## VYSVĚTLENÍ/DOPLNĚNÍ/ZMĚNA ZADÁVACÍ DOKUMENTACE Č. 3

**Název veřejné zakázky: 038\_Lo\_Vybavení budovy F1 TUL nábytkem\_katedra KVM**  
**Interní číslo veřejné zakázky: 23/9615/038**

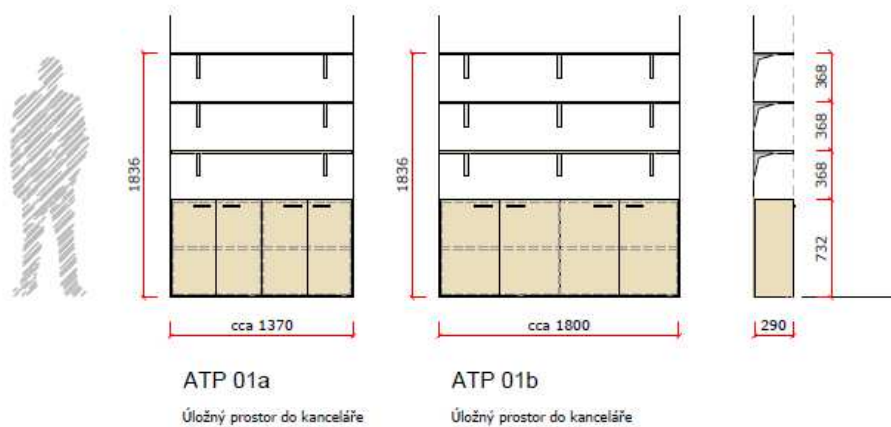
5) Položka 14 má uvedený pokaždé jiný rozměr,

### Odpověď na otázku 5)

Je třeba dodržet rozměry a počty kusů dle soupisu nábytku (směrodatná informace).
